MOISSONNEUSE-BATTEUSE AUTOMOTRICE M 100

TYPE N 12

Référence **10.670**

Veuillez trouver ci-joints 20 feuillets de modifications à inclure à la fin de votre catalogue M 100 réf.: 10670 ; Ces derniers sont destinés à **remplacer** ceux existant à l'intérieur de votre catalogue cité en objet.

PLANCHE 19

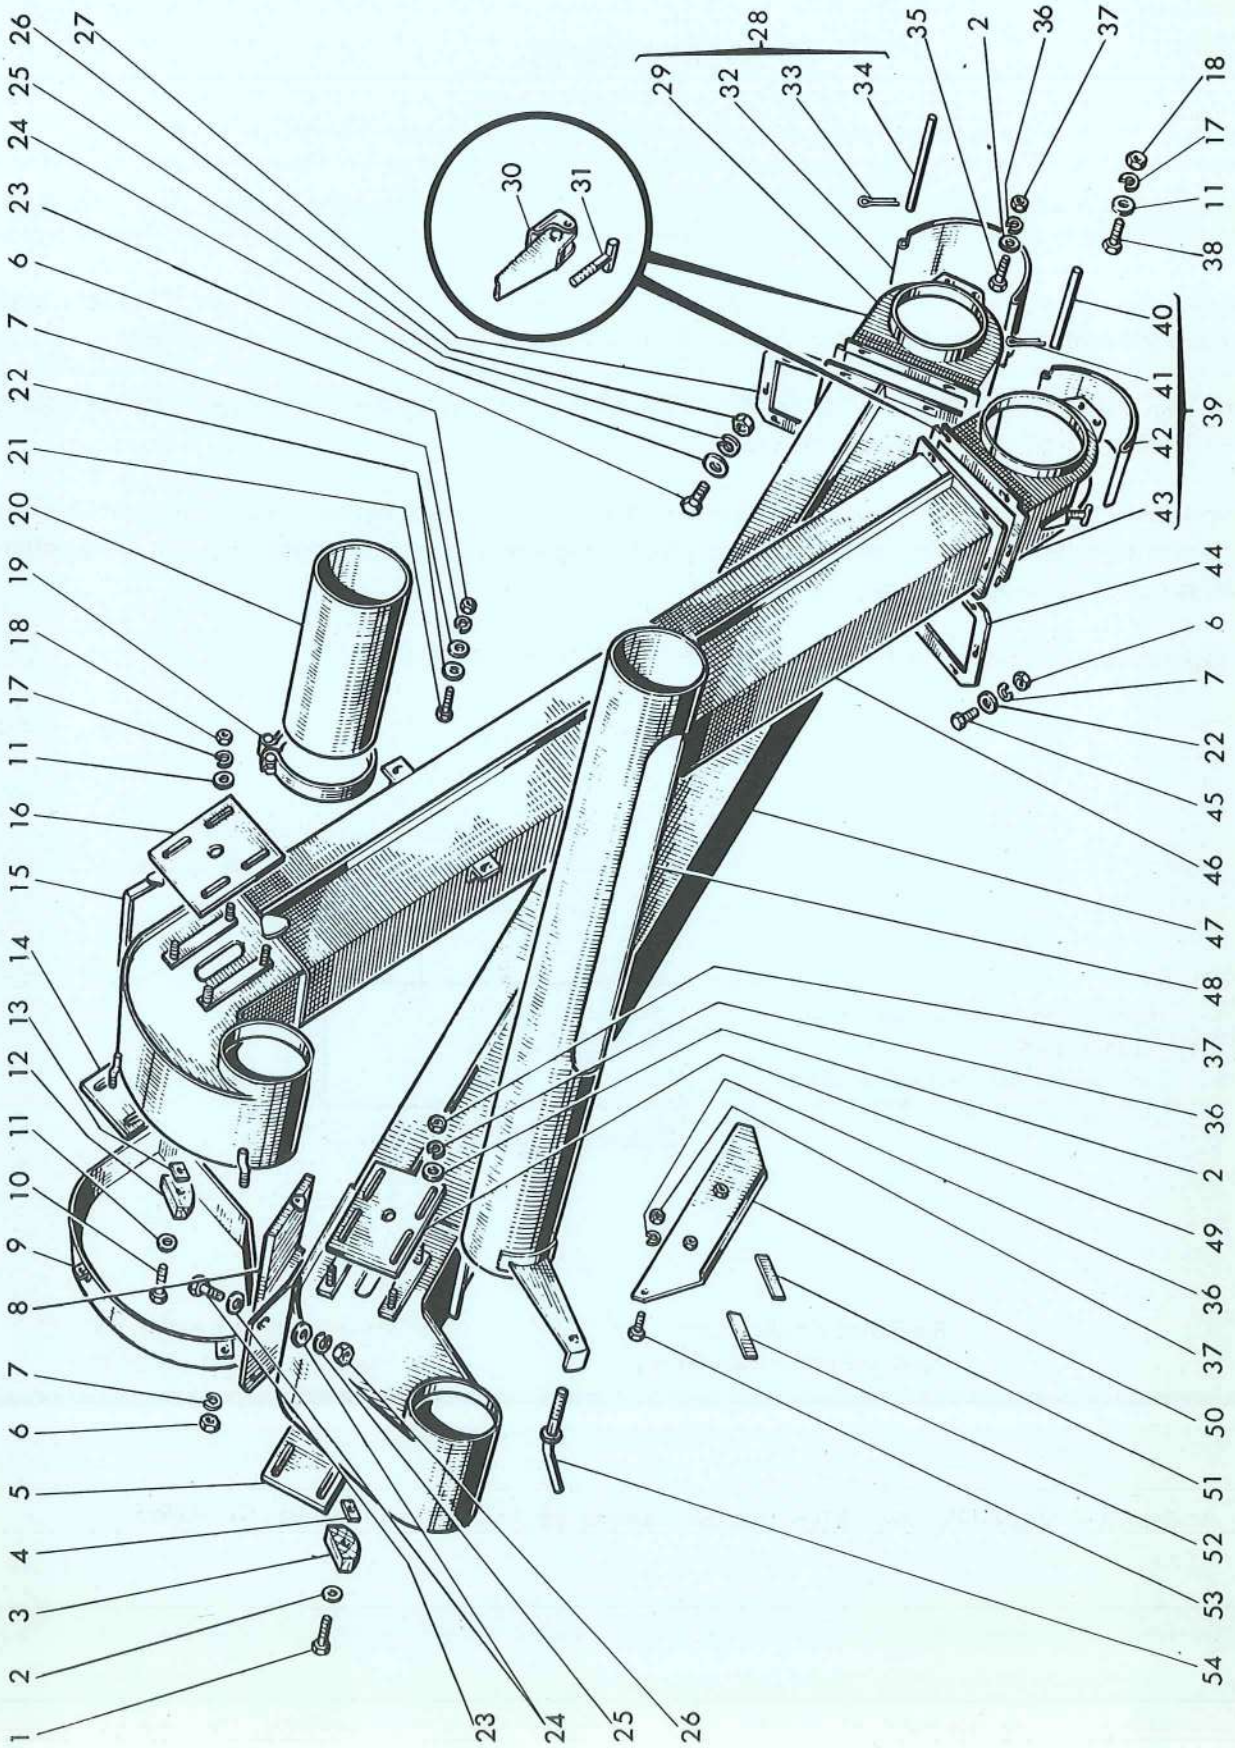
-Indice de modif. n° **12**
-Repères concernés :
2 - 5 - 7
-Réf. doc. 12.500 Pl. **19**
